Godkjenning av detaljplan for miljø og landskap – Ny råvannsforsyning Birkelandsvatnet - Bjerkreim kommune i Rogaland

NVE godkjenner fremlagte detaljplan for miljø og landskap av 3.2.2023 for bygging av ny råvannsforsyning i Birkelandsvatn i Bjerkreimsvassdraget, Bjerkreim kommune.

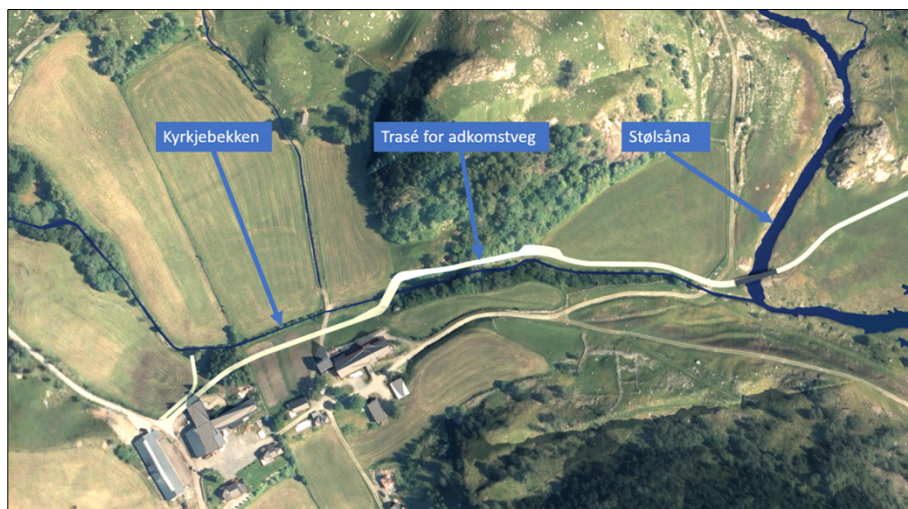
Statsforvalteren skriver i deres uttalelse at eksisterende veisystem gjennom tun, i starten av traseen, bør benyttes av hensyn til jordvern og unødig inngrep i kantvegetasjon ved kryssing av Kyrkjebekken.

NVE vil innledningsvis påpeke at valg av trase for første del av veien ble avgjort i forbindelse med konsesjonsprosessen. Av hensyn til bebyggelsen, og pga. bratt terreng, ble veien lagt på nordsiden av driftsbygningene fremfor å krysse tunet. Ved behandling av detaljplan for miljø og landskap er det ifølge merknadene til vilkårene rom for justeringer av veitrase. Omlegging av veien slik Statsforvalteren foreslår, ligger ikke innenfor handlingsrommet etter NVEs vurdering. Det skyldes at man har tatt stilling til nettopp dette trasevalget i konsesjonen. Mindre justeringer av nevnte trase, samt hvor og hvordan Kyrkjebekken skal krysses, har vært diskutert i forbindelse med kvalitetssikring av detaljplanene. NVE mener konsesjonær har funnet en god veglinje og en skånsom kryssing av Kyrkjebekken. Det er lagt vekt på at bekken med kantsoner berøres i minst mulig grad og at forholdene for vandreende fisk opprettholdes. Kulturminner i planområdet og kantsonen langs Kyrkjebekken skal sikres med gjerder i anleggsfasen. NVE legger til grunn at aktuelle områder gjerdes inn før arbeidet starter.

I merknadene til vilkårene post 4 i NVEs bakgrunnsnotat er det forutsatt at *«anleggsvegar skal tilpassast og etablerast med minst mogleg inngrep i kulturlandskapet»*. Dette innebærer at veien i størst mulig grad skal følge terrenget. Detaljplanen inneholder gode beskrivelser, illustrasjoner og kart som viser en godt tilpasset vei i landskapet. Første del av veien skal asfalteres, mens resterende strekning gruses. Hele strekningen dimensjoneres iht. «veiklasse 3». Ingen av høringsuttalelsene har kommentert spesielt på utformingen av veien. I vurderingen av tiltaket forutsetter NVE at veien ikke legges høyere i terrenget enn absolutt nødvendig. Veien skal ikke fungere som et deponi for overskuddsmasser. Videre skal veiskulder, inkludert skjæringer og fyllinger langs veien, jordkles i tråd med detaljplanen. Plassering og utforming av veien følges opp under kommende inspeksjoner.
